**LIETUVOS ARCHITEKTŲ RŪMŲ  
VILNIAUS REGIONINĖS ARCHITEKTŪROS TARYBOS  
IŠVADA**

2025 m. sausio 22 d. prie Lietuvos architektų rūmų veikianti Vilniaus regioninė architektūros taryba svarstė Lauros Kairienės prašymą dėl parengtų detaliojo plano sprendinių įvertinimo (Žirmūnų g. 3A) (toliau – Projektas):

PAVADINIMAS: Sklypo Žirmūnų g. 3A (Kadastro Nr. 0101/0023:241) detalusis planas inicijavimo sutarties pagrindu.

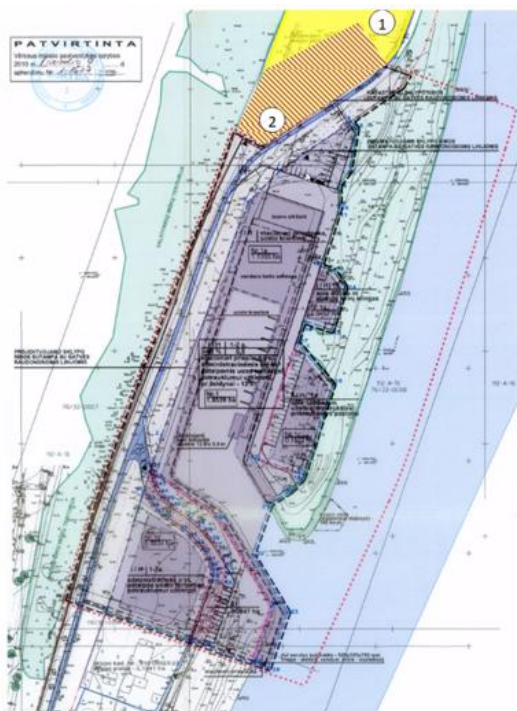
- Klausimas: ar turite grafinės projektinių pasiūlymų medžiagos, kur būtų matoma tūriai, planavimas, architektūra? Atsakymas: neturi, nes kol kas sprendžiami detaliojo plano sprendinių keitimo klausimai.
- Klausima: pateiktame makete matosi sodybinis užstatymas, o detaliojo plano brėžinyje numatytas užstatymo aukštingumas (3 m., 12 m.). Kur yra skirtingų aukščių ribos? Atsakymas: detaliojame plane parodyti plotai yra didesni nei nurodyti makete, bet numatyti *plyšiai* palikti 3 m aukščio, besilaikant UI.

- Prašoma patikslinti sklypo transporto judėjimo schemą. Atsakymas: patenkama iš Neries g., vėliau bus patikslinta techniniu projektu. Atkreipiamas dėmesys, kad lygiagrečiai projektui yra rengiamas Neries g. DP, kuriame išspręstas ir transporto klausimas.

- Kilo abejonė, ar VRAT gali iš pateiktų brėžinių įvertinti DP sprendinių kokybę, kai nematomi tūriai, transporto sistema, fasadų sprendiniai. Prašoma papildomos medžiagos susidaryti bendram vaizdui. Atsakymas: šiuo metu yra kalbama apie urbanistinę struktūrą, o ne apie architektūrinius sprendinius, o pateikta M. Pakalnio analizė pilnai atsako į šiuos klausimus.

- Jeigu būtų pateikta transporto schema sklype, ji lemtų užstatymo pasikeitimus šlaito pusėje. Koks yra planuojamas parkavimo vietų kiekis? Atsakymas: šiuo metu atsakyti negali, nes savivaldybė prašo vertinimo dėl DP urbanistinės struktūros. Projektiniai pasiūlymai bus siūlomi vertinti kitą kartą.

- Prašoma patikslinti, kaip pateiktas maketas koreliuoja su pagrindiniu brėžiniu? Pateikta kompozicija aiški, bet jai trūksta sąryšio su DP, pavyzdžiui nesutampa numatomi tūriai.

Taryba negali vienareikšmiškai pritarti siūlomai urbanistinei struktūrai, kadangi nebuvo patikslinta vidinio kvartalo suplanavimo ir transporto schema. Klausimų kelia neaiškios užstatymo ribos. Neaiškus gaisrinėms numatomas pravažiavimas per dviračių taką, tačiau suprantama, jog tai kito etapo klausimas. Iš pateiktos medžiagos sunku spręsti, ar suformuota optimali urbanistinė struktūra. M. Pakalnio analizė pakomentuoja aukštingumą, bet ne numatytą vidinę struktūrą. Pateiktas užstatymas nekoduoja viešų/privačių erdvių kompozicijos, labiau legitimuos siekiamus maksimalius užstatymo reglamentus ir apribos kituose etapuose galimas urbanistines struktūras.

1. Taryba neturi esminių priekaištų pristatytiems detaliojo plano pakeitimams ir teikia pritarimą siūlomoms užstatymo rodikliams (UI, UT, pastatų aukštis) šioje šlaitų ir jų 50 m. pločio paribio zonoje.

1. Siūlomos urbanistinės struktūros kokybės klausimai (patikslintas vidinis kvartalo suplanavimas, transporto schema ir t.t.) turėtų būti išspręsti rengiant PP.
